**RELATÓRIO DE FISCALIZAÇÃO TÉCNICA DOS SISTEMAS DE ÁGUA E
ESGOTO DO MUNICÍPIO DE
IPEÚNA**

**PRESTADOR: SECRETARIA MUNICIPAL DE PROJETOS E OBRAS, SERVIÇOS
PÚBLICOS E SANEAMENTO BÁSICO**

Relatório R3 – Continuação do Diagnóstico e Não Conformidades

Americana, janeiro de 2015

Descrição(1): Vista Geral da Barragem e Tomada d'água em Vertedouro - Portal dos Nobres

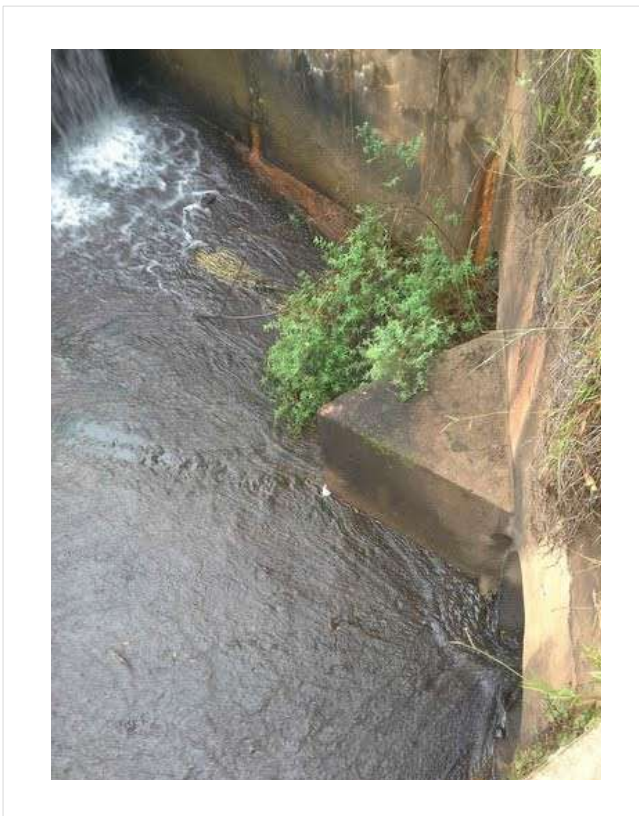
- ✓ Ausência de conjunto moto-bomba reserva (Art. 5.3.2 da NBR 12214/1992). Prazo: Em até 180 dias

Informações complementares: O conjunto moto-bomba da EEAB da captação superficial funciona somente quando não há altura manométrica na barragem, permitindo que a água bruta chegue à ETA nestes casos . Os painéis elétricos de comando de todos os conjuntos moto-bomba das EEAB e EEAT, ficam em uma única sala do operador da ETA Portal dos Nobres.

Figura 9 - Imagem de satélite do Reservatório Elevado do Portal dos Nobres

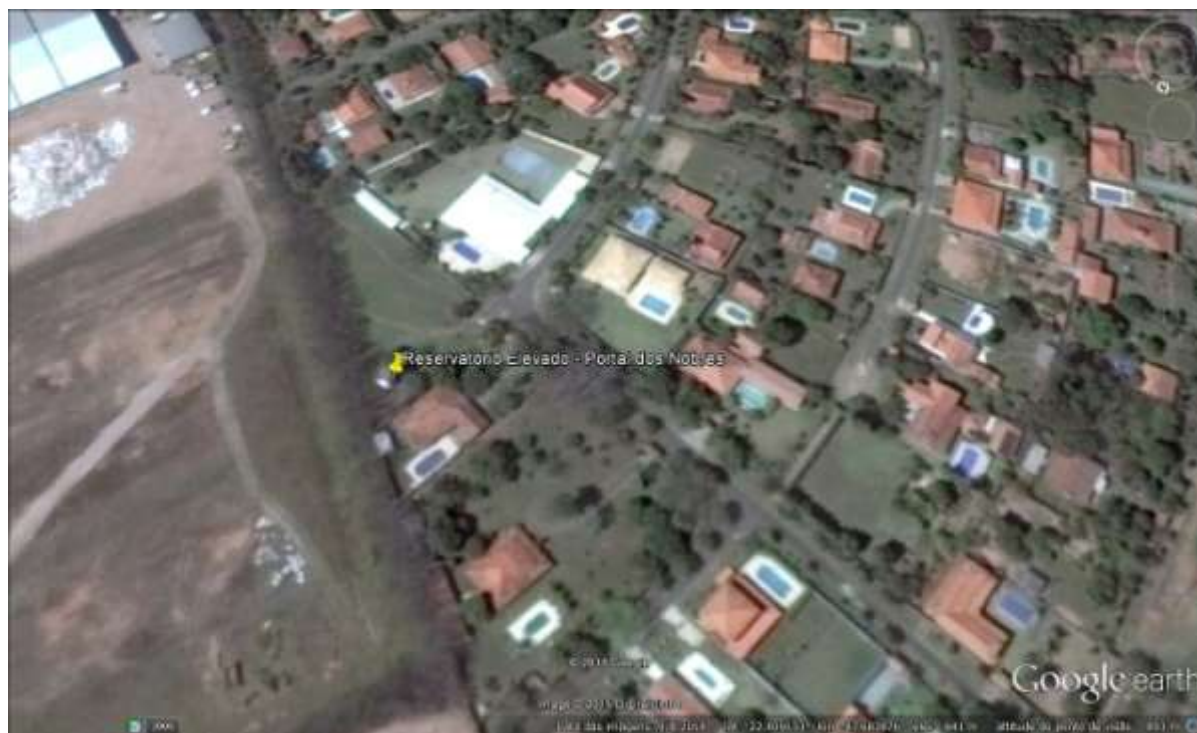
✓ Inexistência de pára-raios (Art. 5.16.7 da NBR 12217/1994). Prazo: Em até 180 dias

Informações complementares: O reservatório elevado é exclusivo para o abastecimento do condomínio Portal dos Nobres. O reservatório semi-enterrado, situado na ETA Portal dos Nobres, possui capacidade de 250 m³, uma compartimentação e a frequência de desinfecção é a cada 180 dias. Este reservatório abastece o reservatório elevado localizado no próprio condomínio.
